Optická změna vodící kladky 532 0138 10

Objednací č.: 532 0138 10

INA 0030

Obr. 1: 532 0138 10 - staré provedení

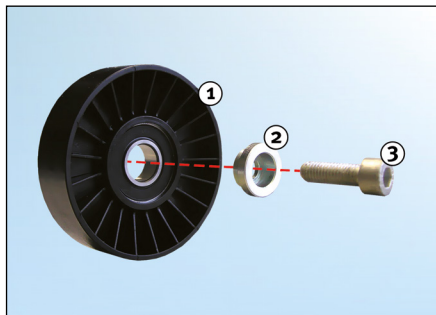
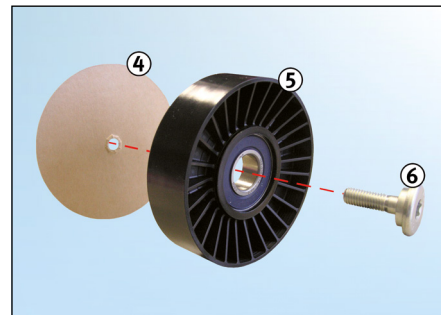
V rámci neustálého vývoje našich produktů byla modifikována vodící kladka s objednacím číslem 532 0138 10.

Tato servisní informace ukazuje optické odlišnosti „starého“ a „nového“ provedení.

4. Kartonová podložka (zajištění šroubu – před montáží odstranit)
5. Vodící kladka „nové provedení“
6. Šroub (distanční díl je již integrován)
